Projet de construction d'une ferme piscicole terrestre à Baie-Trinité

No de dossier MELCCFP : 3211-15-022

RÉPONSES AUX QUESTIONS ET COMMENTAIRES

Numéro de projet CIMA+ : 07273
Mars 2025 – Émission 00
PR5.3 : Rapport principal (1 de 1)

Annexe A
Carte 2.2.2 – Mobilisation de chantier des phase 1 et 2 – Mise à jour

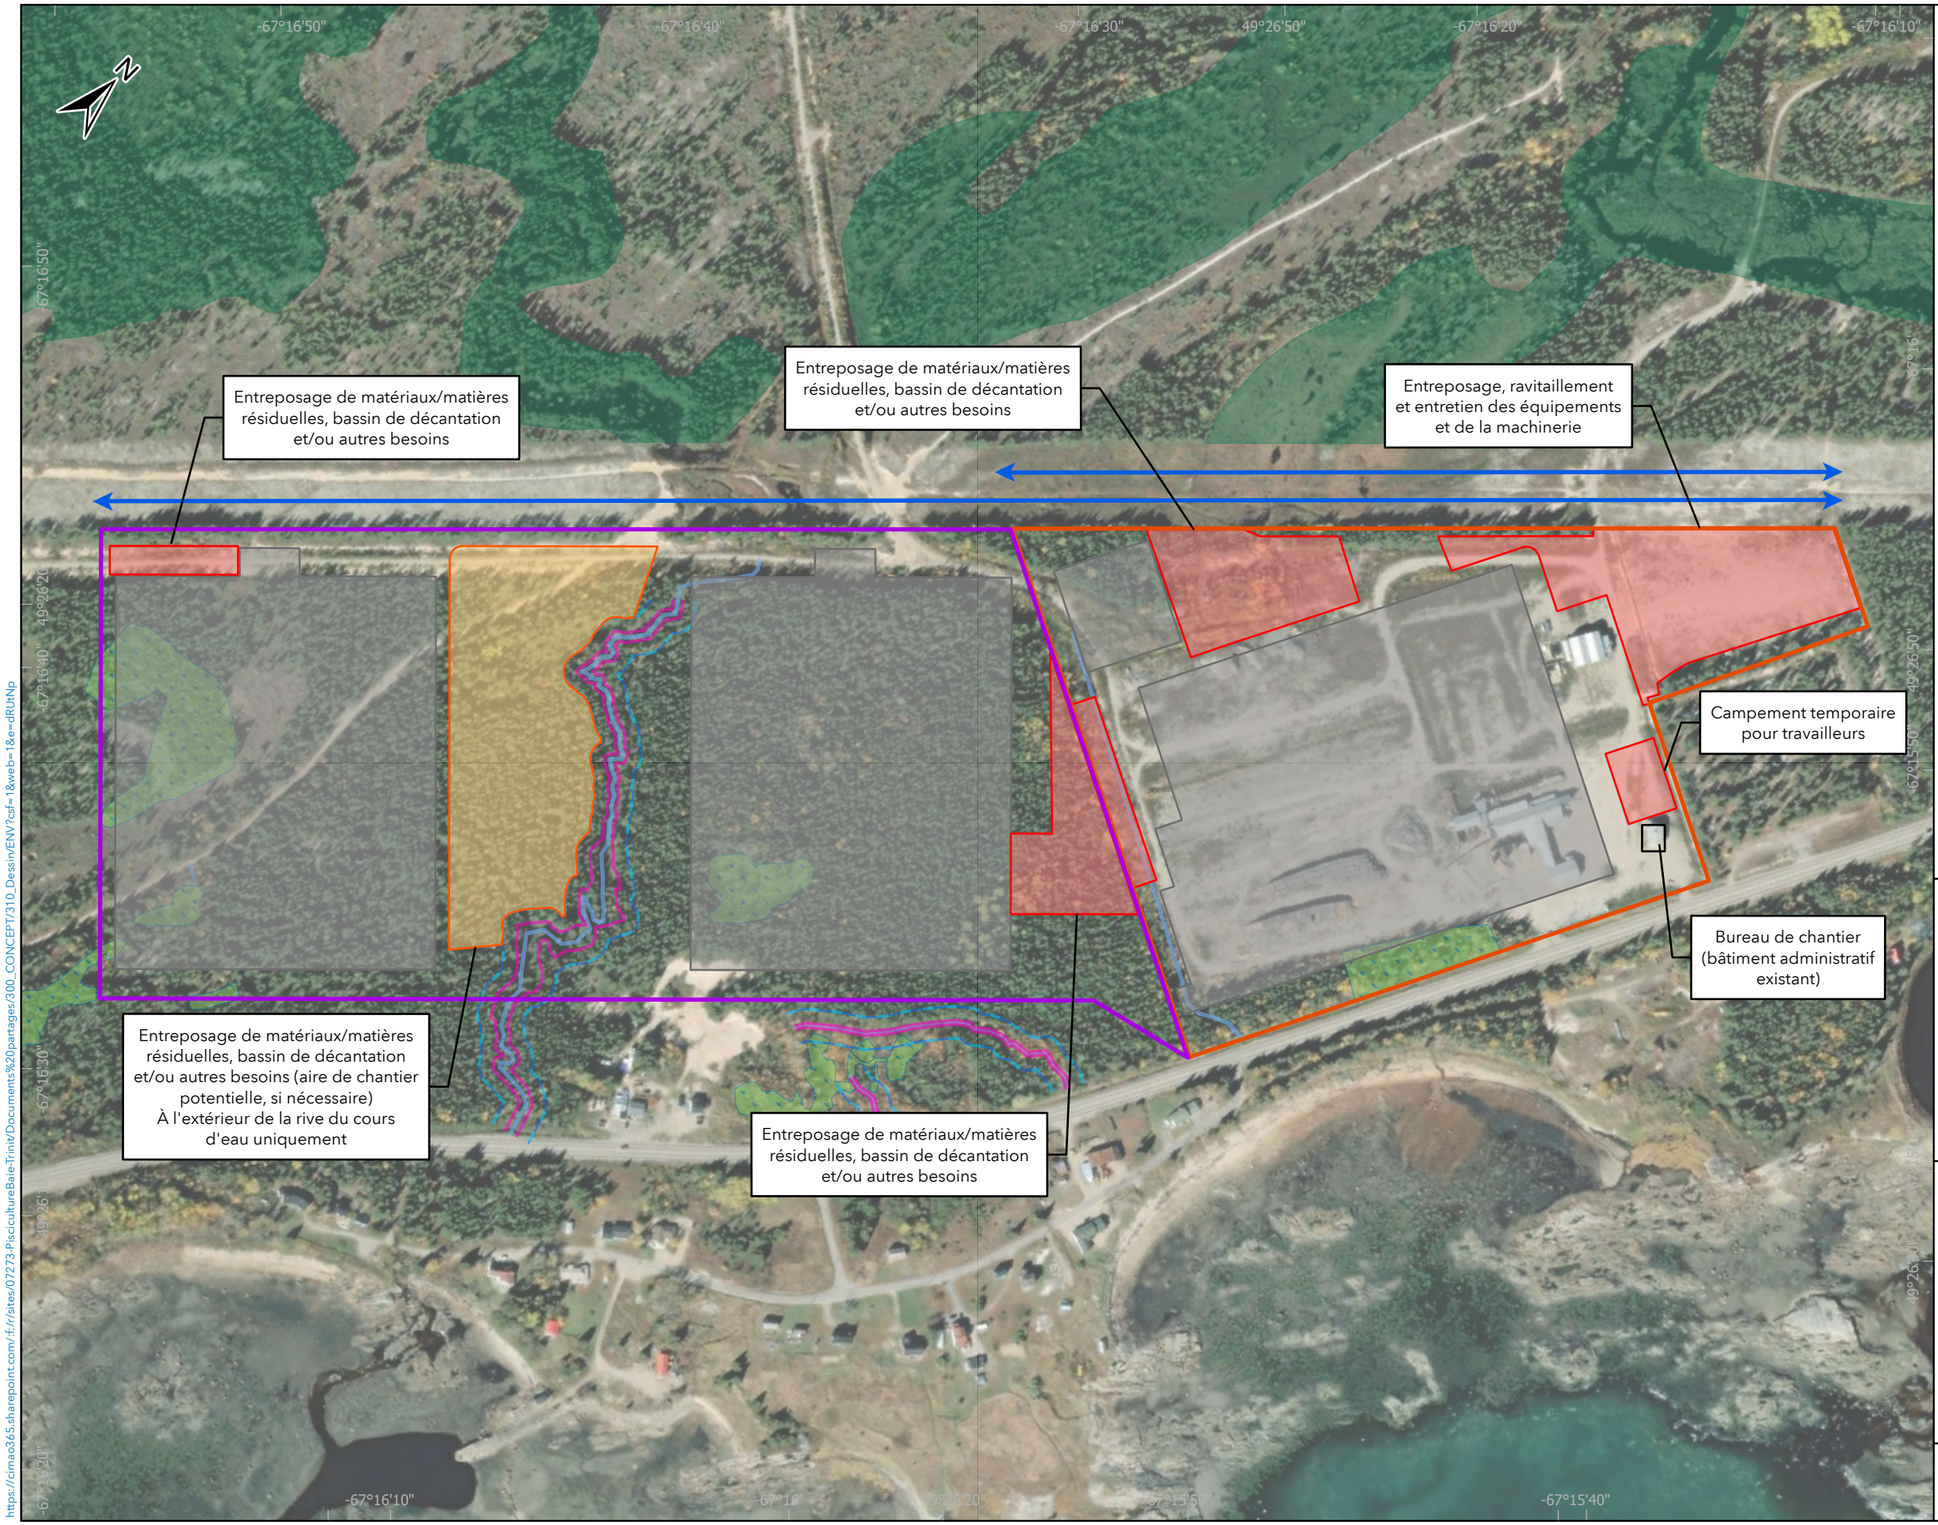
QC - 5 À la section 2.2.2 Phase de construction p. 26 du rapport principal, en complément aux plans MP-000 et MP-300 de l'annexe C Plans, veuillez présenter un plan d'ensemble des composantes, représentant l'ensemble des aménagements et des ouvrages prévus, incluant les campements des travailleurs lors de construction des infrastructures et les aires de rebuts. Si les infrastructures se trouvent en rive, veuillez le spécifier et l'inclure au bilan des empiétements permanents en milieux humides et hydriques.
